### Objet : 2 rue Garibaldi, TOULON

Affaire R250106 - Compte-rendu N°04

- Résultats des investigations menées dans le cadre du diagnostic des planchers affaissés

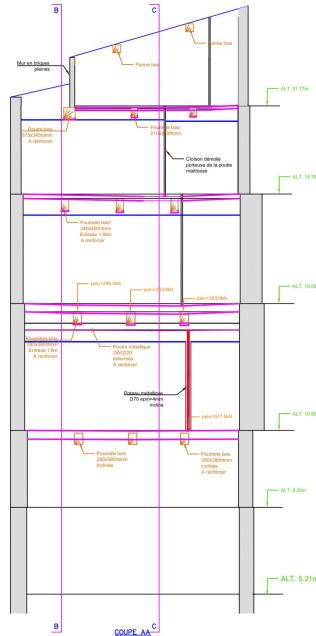
Les coupes ont révélé que le mur de refend et les cloisons (d'origine ou renforcés) ne sont pas d'aplomb d'un étage à l'autre. Ainsi, l'ensemble des descentes de charges de l'ouvrage est repris par les poutres et poutrelles des plancher.

Nota : Ont été dessinées, en rose, les déformations des planchers mesurées – objet du compte-rendu 01 du 24/02/2025.

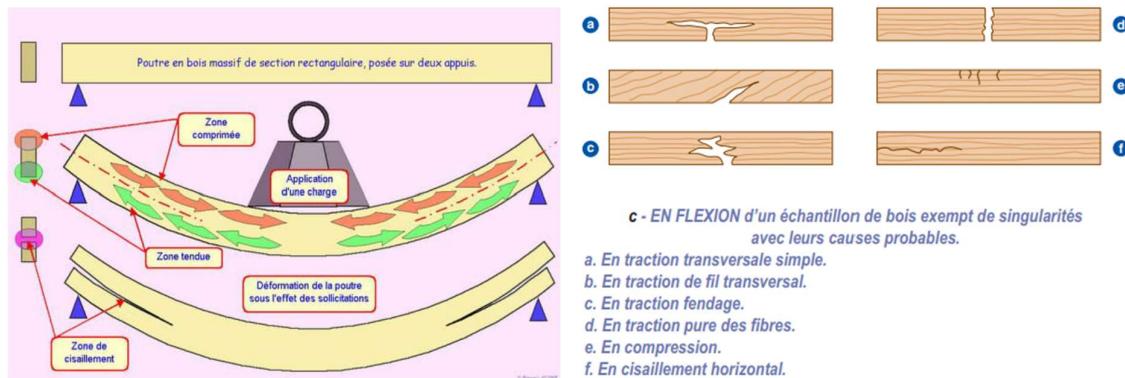
Après avoir réalisé des découpes dans les faux-plafonds, nous avons pu constater que l'ensemble des poutres et poutrelles en bois présentent des fissures d'effort de cisaillement horizontal :

Ces fissures sont préjudiciable et indiquent un état limite de ruine des poutres et poutrelles en bois.

Toutefois, dans la boucherie – objet de la poutre étayée – nous avons constaté la ruine de la poutre par traction fendage du bois – cas très préjudiciable.

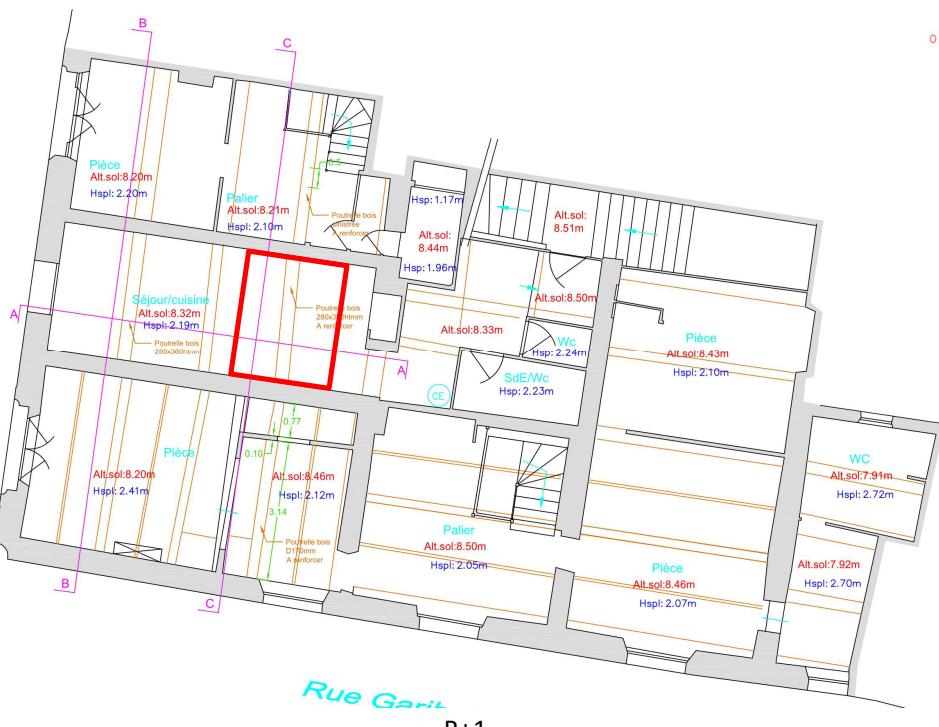
- Les structures des planchers sont largement sous-dimensionnées ; elles ne sont pas aptes à reprendre les descentes de charges de l'ensemble du bâtiment.
- Les cloisons intermédiaires, parallèles au mur de refend, sont porteuses ; leur démolition au R+4 et R+3 a aggravé les désordres.
- Le défaut d'aplomb des murs et cloisons à chaque étage est très préjudiciable et est à l'origine :
  - Des désordres sur les poutres et poutrelles en bois ;
  - De l'inclinaison anormale des poteaux et poutres métalliques et en bois des R+1 et R+2 ;
  - De la fissuration des murs aux RDC et R+1.

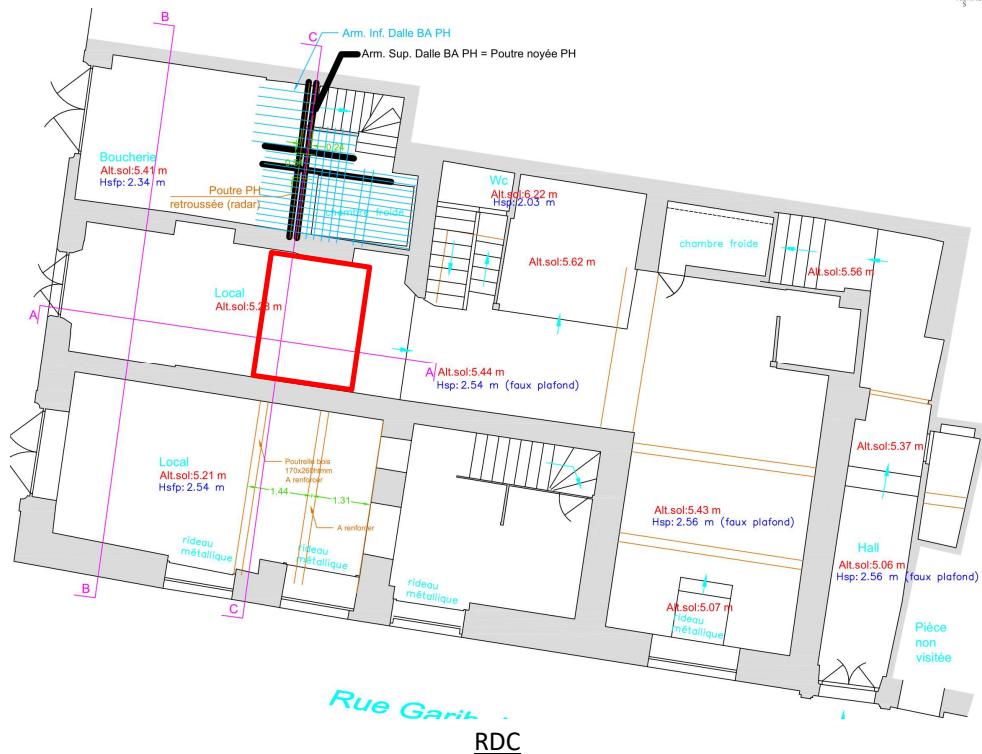
Après étude complémentaire des descentes de charges, nous admettons que l'étalement de la poutre du plancher haut du R+1 de la Boucherie est actuellement insuffisant et doit être complété dans les plus brefs délais (les charges appliquées sont estimées à 11 Tonnes non pondérées).

Vu la complexité de l'étalement par la présence de la chambre froide, il est nécessaire de diminuer les descentes de charges sur l'appui sud de la poutre sinistrée. Nous préconisons donc l'étalement partiel du plancher haut du R+2 (logement de Mme GATINEAU) dans la zone ci-contre dans les plus brefs délais :

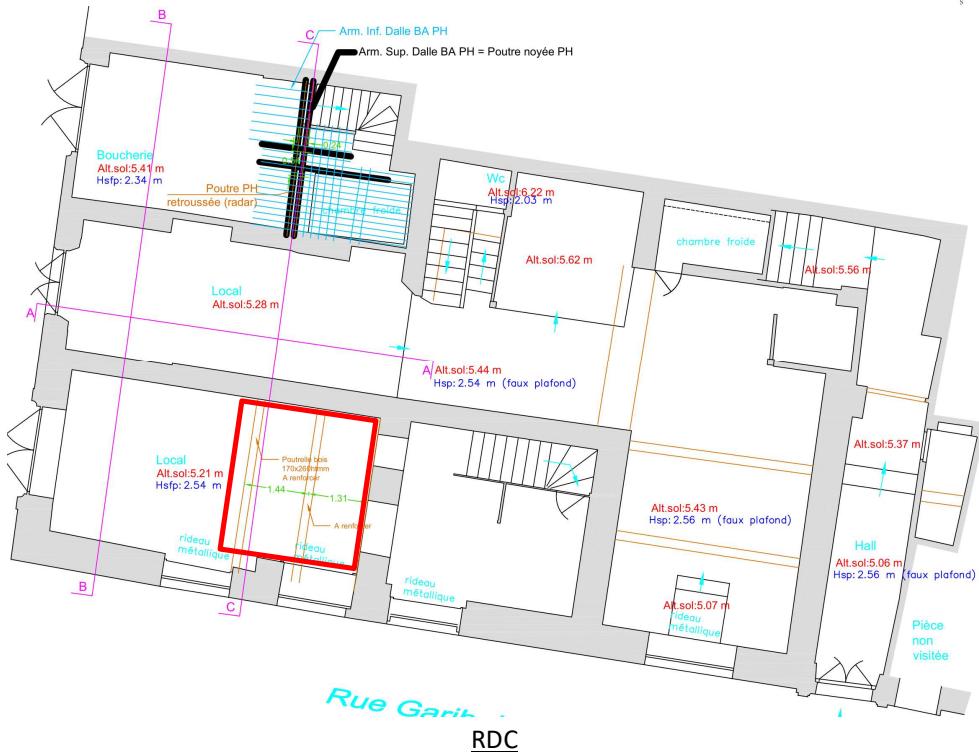
Vu l'inclinaison du poteau métallique du R+2 et l'inclinaison de la poutre bois du plancher haut du R+1 porteuse du poteau (voir coupe CC), et vu la fissuration très préjudiciable du mur du R+1 séparant le logement de M.DI GIOVANNI de la Boucherie, nous préconisons d'étayer les planchers hauts des RDC et R+1 dans la zone ci-contre :

Vu la fissuration du plancher haut du RDC et des murs du local VAD, et vu les descentes de charges appliquées, nous préconisons d'étayer les planchers hauts du RDC et R+1 du local dans les zones ci-contre :
